## OSSERVAZIONI SULL ' ACCESSO SUD DELLA GALLERIA DI BASE DEL BRENNERO.

Fig.1: “Analisi morfologica strutturale del versante occidentale della Marzola”.

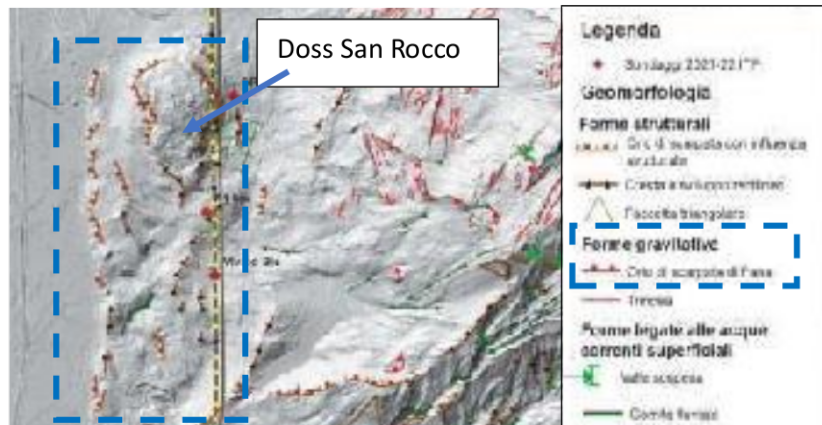
B. La Marzola, come asserito anche in più parti dei vari rapporti di progetto, è soggetta a lenti movimenti plastici profondi, documentati non solo da uno studio eseguito dalla libera università di Milano Bicocca, ma anche dalla carta seguente, stralcio del rapporto di progetto, che indica la presenza di numerosi orli “**attivi**” di **scarpata di frana**, dalla cima della Marzola fino al fondovalle (incluso Doss San Rocco). Come si può definire “**stabile**” il **dosso** con tutte quelle scarpate di frana attive o quiescenti che siano?

Fig. 2: Risultati dell’analisi MT-SBA

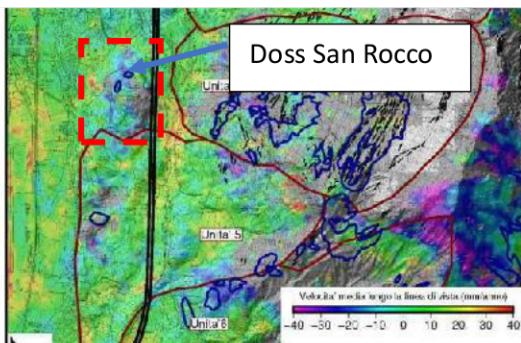
Anche l’**analisi interferometrica** illustrata in progetto, sviluppata con tre diverse metodologie, conferma almeno parzialmente quanto indicato sopra. Infatti, in prossimità di Doss San Rocco sono stati rilevati dei movimenti velocità di 4 e 7 mm/anno con il metodo MT-SBA (evidenziati coi colori azzurri nel quadrato rosso); l’area non è stata inserita nell’unità morfologica di cui costituisce il piede, (vedi figura 68 di progetto) per un esito **dubbio** dell’interferometria, causato dai limiti delle metodologie utilizzate (morfologia, esposizione, variazione di vegetazione, ecc). Infatti, l’analisi **RAINS-standard** (uno dei tre metodi utilizzati) consente di rilevare aree soggette a deformazioni

caratterizzate da velocità di spostamento comprese fra 30 e 500 mm/anno. Valori di velocità di spostamento **inferiori** a 30 mm/anno (**come quelle all'esame**) sono difficilmente distinguibili dal rumore residuo legato ad errori atmosferici e topografici, come nel caso di San Rocco e Grotta. L'analisi **MT-SBA**, che viene tipicamente utilizzata per indagare processi deformativi caratterizzati da velocità di spostamento comprese tra 5 e 100 mm/anno, ha fatto rilevare un debole spostamento dei pendii lungo la parte bassa dell'Unità Morfologica 4, fino al Dosso di San Rocco. Non trovando conferma nei risultati dell'analisi RAINS, i valori di velocità di spostamento rilevati a valle dell'abitato di San Rocco **non sono stati considerati**. I risultati dell'analisi **RAINS-slow** hanno permesso di osservare che l'area nella parte bassa dell'Unità Morfologica 3 (limitrofa verso nord a quella di San Rocco), in corrispondenza della quale oltre a depositi alluvionali sono cartografati depositi di frana stabilizzata ed il piede del deposito di **frana attiva**, è soggetta ad uno spostamento con velocità di 4 e 7 mm/anno. Tale fatto a mio avviso sembrerebbe confermare anche le misure eseguite a San Rocco, che sono dello **stesso ordine di grandezza ed in analoga posizione**.

Fig.3 (estratto da progetto): Sezioni geologiche trasversali ai tracciati e corografia relativa.

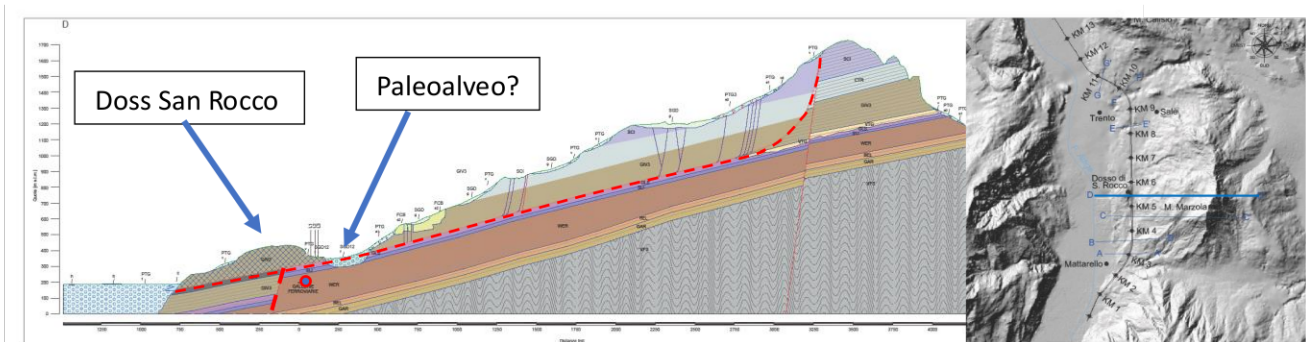
Anche nella **sezione geologica di progetto** di figura 3, che rappresenta la zona della frana della Marzola, è riportata la possibile superficie di scivolamento (evidenziata ulteriormente dal tratteggio in rosso), che si estende anche sotto al Doss San Rocco, fino a quota inferiore a quella del fondovalle lungo la sezione. Con delle verifiche di stabilità (basate anche sulle tomografie elettriche di cui parleremo di seguito ed eventualmente su altri inclinometri), si potrebbe verificare la possibilità della presenza di "altre" superfici potenziali di scorrimento, che possano non essere tamponate dal pendio ed essere quindi causa dei dissesti rappresentati nella carta di figura 1. Il probabile paleoalveo presente ad est di Doss San Rocco e ad ovest delle gallerie, sembra aver eroso parte del piede della superficie di scivolamento, rendendo ancora più instabile il pendio.

- Non risulta che sia stata fatta un'analisi vibrometrica preliminare per lo studio delle interferenze fra progetto e terreno sulla **frana attiva**, particolarmente necessaria sia in fase costruttiva che operativa. Si consideri che faglie come quella evidenziata in figura 3 appena ad ovest delle gallerie in prossimità di Doss San Rocco, possono produrre vibrazioni "**amplificate**" sino a **molte decine di metri di distanza** (in tutte le direzioni) e potrebbero **umentare le velocità di spostamento** della vicina superficie principale di scorrimento. A maggior ragione quanto detto è valido, in quanto si interverrà in prossimità del **piede** del movimento franoso, che è sempre buona norma non indebolire. Non solo sono noti diversi casi simili in letteratura, ma voglio qui ricordare il caso della galleria della **Variante di Valico** dell'Appennino toscano emiliano, che ha riattivato una serie di frane **quiescenti** (mentre la nostra frana è **attiva**, anche se molto lenta) e che costerà **cifre inverosimili alla comunità**.

Fig.4 (estratto da progetto): Tomografia elettrica estratta in corrispondenza del binario ovest della galleria in progetto, fra le progressive 3,2 e 5,5 km.

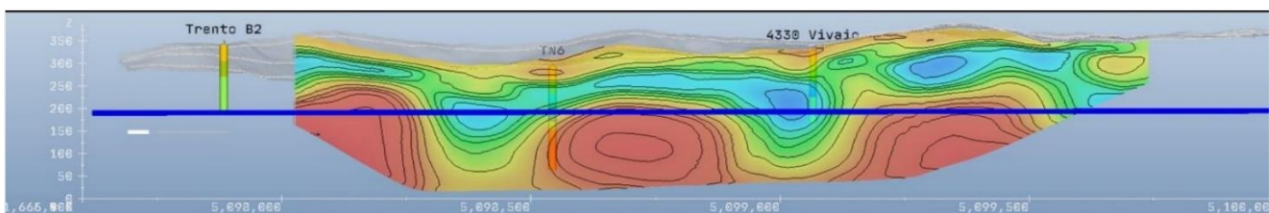
La tomografia elettrica rappresentata in fig.4 è stata eseguita su tre profili approssimativamente in asse con le gallerie di progetto, ai piedi della Marzola, fra le coordinate sopra indicate (**oltre 2 km di profili**). La sezione presenta due ampie aree a caratteristiche scadenti (forse attribuibili anche ad aree di faglia molto ampie) e/o in terreni saturi, fino ad un massimo di **-40/-250 m** da p.c. (aree azzurre e verdi) che **interessano le gallerie stesse**. Tali aree potrebbero anche rappresentare i depositi di frana della Marzola, saturi in acqua, luogo dei movimenti plastici profondi. Questa sezione, come anche le altre contenute nel rapporto relativo

alle tomografie elettriche, indica che almeno in questo tratto dove il tracciato sarà a doppia canna, ci sarà necessariamente interferenza fra progetto e movimenti profondi.

- Né nella relazione del 2021, né nelle slides per il progetto esecutivo si fa menzione a verifiche di stabilità dell'insieme opere/pendio.
- Sugli allegati di progetto il tracciato delle gallerie intercetta per lunghi tratti la superficie principale di scorrimento della Marzola, come verificato anche dalla tomografia elettrica eseguita fra i km 3,2 e 5,5 circa di progetto.
